DIRECCIÓN REGIONAL DE PANAMÁ METROPOLITANA
MEMORANDO
DRPM-015-2023

MINISTERIO DE AMBIENTE
DIRECCIÓN REGIONAL DE PANAMÁ METROPOLITANA
SECCIÓN DE EVALUACIÓN DE IMPACTO AMBIENTAL
INFORME TÉCNICO DE EVALUACIÓN No. 001-03-01-2023

PROYECTO: SUBESTACIÓN ELECTRICA PANAMA III 230 kV

INFORME TÉCNICO DE INSPECCIÓN No. DRPM-SOSH- 068-2022

Figura No. 9 a la No. 12: Drenajes existentes dentro del polígono, de los cuales fueron muestreados para el monitoreo de calidad de agua y de los cuales han sido aprovechados por las familias que viven en el área (fig. 9.y 10 se puede ver tubería ½ pulgada)

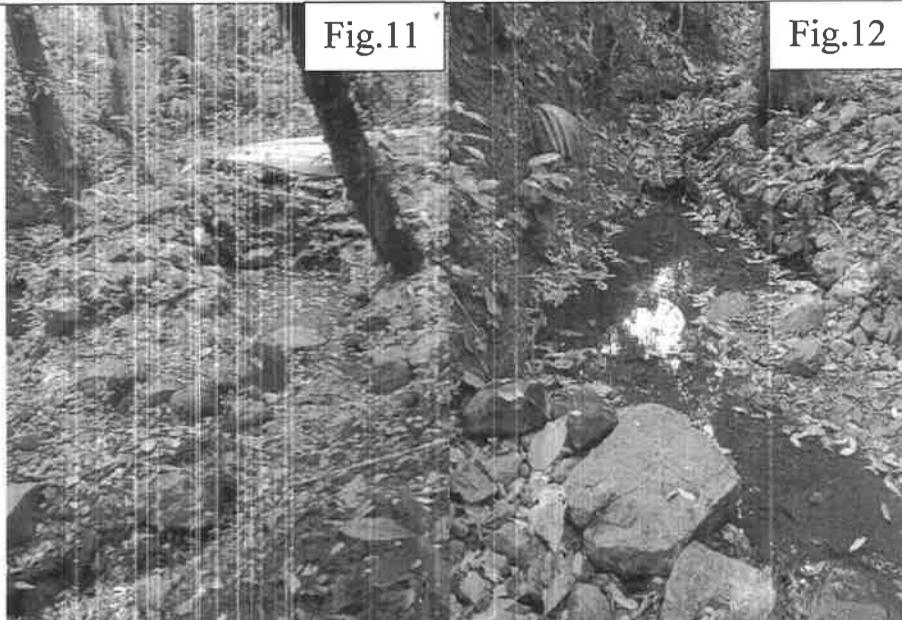
- Cumplir con la Resolución N° DM-0431-2021 de 16 de agosto de 2021, por la cual se establecen los requisitos para la autorización de las obras en cauces naturales en la República de Panamá y se dictan otras disposiciones, esto debido a que durante inspección se mencionó que uno de los dos (2) drenajes existentes, específicamente el ubicado donde será construida la plataforma será desviado para la ejecución de la misma.

Fig. No.4 Observamos el denominado drenaje 2.

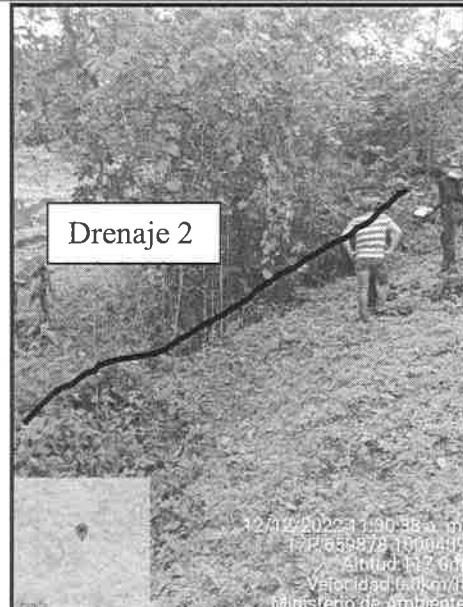
- Posteriormente en el recorrido observamos en una pendiente de 60° aproximadamente otro cauce con fondo pedregoso, sin agua, visible afloramiento rocoso en la zona circundante y vegetación arbustiva y herbácea, el cual denominaremos drenaje 2. (visible en la Fig. No. 4)

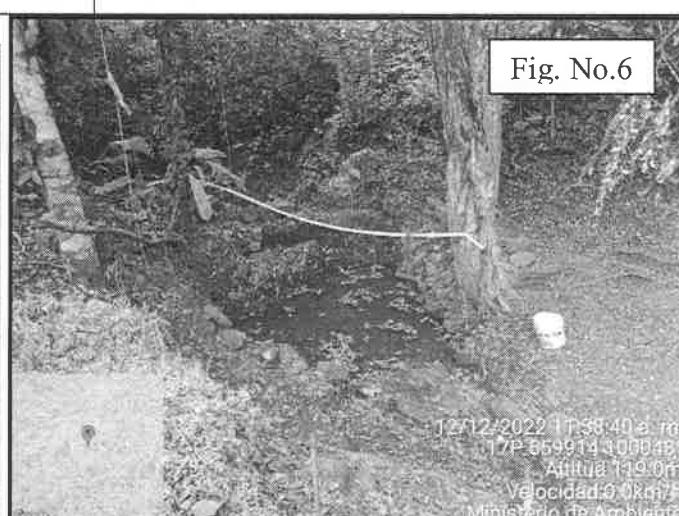
- Seguidamente observamos un tercer cauce bien definido en el cual discurre agua, con coloración turbia, y presencia de árboles de espavé, guácimo, en el borde de talud, el cual denominaremos drenaje 3. (visible en la Fig. No. 5 y 6)

- En esta misma sección del drenaje 3, observamos como si fuese una poza de agua, donde se visualizó una tubería de ½ plg., esta tubería se observa aguas abajo con una válvula de control, la cual se abre para almacenar agua en tanques de 5 galones, como se observa en la imagen. (visible en la Fig. No. 5 y 6)
